OSSERVAZIONI ALLA VARIANTE DEL PIANO PARCO NATURALE DI PANEVEGGIO E PALE DI SAN MARTINO

OSSERVAZIONI GENERALI

Estratto della tavola 7

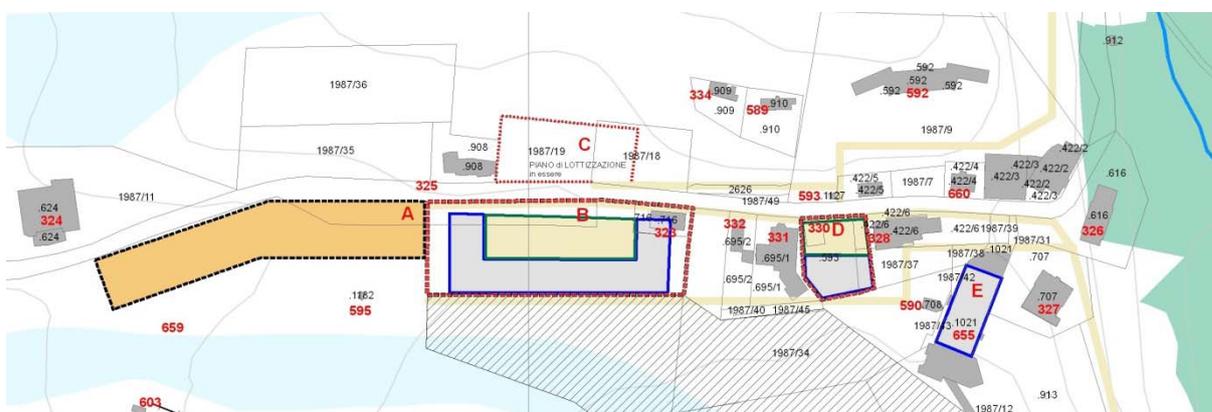
Per quanto riguarda il nuovo parcheggio, appare sconcertante la proposta di costruire un "fronte neve" (?) in forma di una struttura stratificata parallela alla strada, con un piano interrato (di difficile realizzazione, stante la natura rocciosa del terreno), un piano seminterrato e un parcheggio sulla copertura. Una vera barriera paesaggistica, tipologicamente inappropriata e di dimensioni sproporzionate.

La stessa inadeguatezza tipologica e sproporzione dimensionale caratterizza la proposta di terminal del collegamento con San Martino. Basta confrontare la sagoma del suo sedime edificatorio con quelle degli edifici esistenti per coglierne l'assoluta eterogeneità.

Ancora più sorprendente è il fatto che la tavola 7 e la Relazione presentino, per la stessa zona, due progetti notevolmente diversi.

Nella tavola 7, infatti, a sud della strada è disegnato un ambito "A" (parcheggio multipiano) a ovest, e a est un ambito "B" (terminal del collegamento con San Martino).

Gli ambiti d'intervento previsti dagli Indirizzi e linee guida

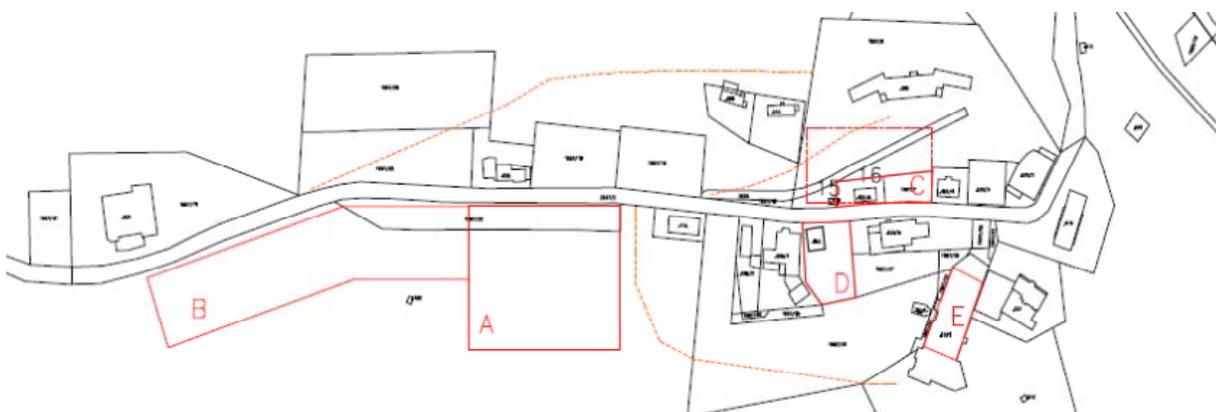
Negli Indirizzi e linee guida, invece, il parcheggio multipiano dell'ambito "A" si trova a est, e l'ambito "B" si trova ad ovest. Ma in questo caso l'ambito "B" non prevede la costruzione del terminal del collegamento con San Martino, bensì la "rinaturalizzazione" della superficie oggi sterrata, con eventuale parcheggio temporaneo su grigliato inerbato.

Inoltre, a nord della strada è previsto un ambito d'intervento "C" che nella tavola 7 è completamente scomparso, privando quindi la riqualificazione di Passo Rolle di un altro tassello.

Il progetto contenuto negli Indirizzi e linee guida è evidentemente una versione precedente che non tiene conto del nuovo collegamento con San Martino e presenta alcune ipotesi progettuali in seguito abbandonate.

Le sue previsioni, in contraddizione con quelle della tavola 7, non possono fornire alcun utile contributo alla riqualificazione del Passo.
